第7章 その他環境省令で定める事項

7.1 配慮書についての関係地方公共団体の長の意見及び一般の意見の概要、並びに、事業者の見解

(仮称)唐津風力発電事業に係る計画段階環境配慮書について(通知)

(仮称) 唐津風力発電事業に係る計画段階環境配慮書
に係る知事意見

第7.2-12図 事業実施想定区域（配慮書段階）と対象事業実施区域（方法書段階）との比較

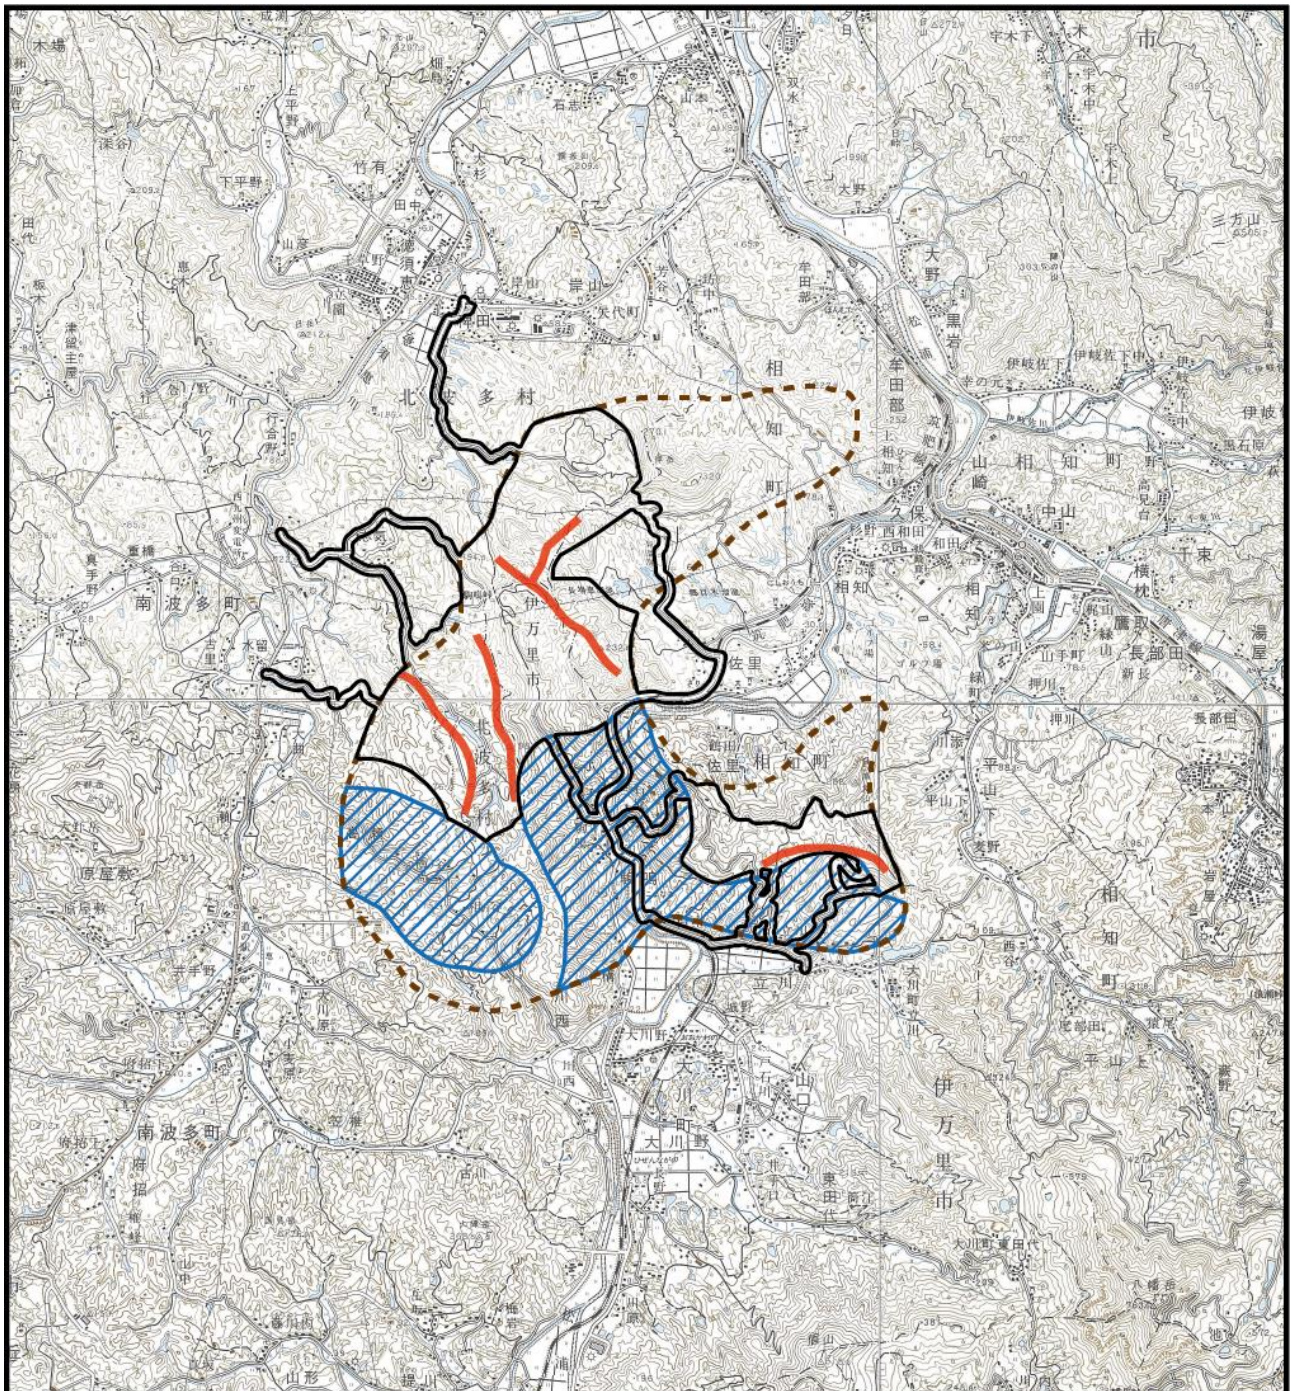
配慮書においては、事業計画の熟度が低く、まずは風力発電機が設置される可能性がある範囲に主眼を置いて事業実施想定区域を設定した。しかし、配慮書提出以降の現地踏査を踏まえて風力発電機及び付随する施設（発電施設用地、資材運搬・取付・管理用道路、一時的な改変）の検討を進めた結果、以下のように変更することとした。

- ・ 風力発電機の配置は、風力発電機の設置予定範囲を設定した。また、風力発電機の設置位置を勘案し、事業実施想定区域の絞込みを行い、岸岳鳥獣保護区、岸岳のツクバネウツギ群落、地すべり防止区域を対象事業実施区域から除外した。
- ・ 本事業においては、唐津港（佐賀県）または伊万里港（佐賀県）から対象事業実施区域まで風力発電機を輸送する計画であり、2経路を風力発電機の輸送経路として想定した（第 2.2-5 図参照）。対象事業実施区域に至る一般国道 202 号からの既存道については、道路拡幅等の改変が予想され、改変の可能性がある箇所を対象事業実施区域に含めた。
- ・ 配慮書以降の現地踏査に基づき、工事用資材等の搬出入経路等、今後の事業計画において改変の可能性がある部分を対象事業実施区域に含めることとした。

上記の経緯を踏まえた事業実施想定区域（配慮書段階）と対象事業実施区域（方法書段階）との比較図は、第 7.2-12 図のとおりである。
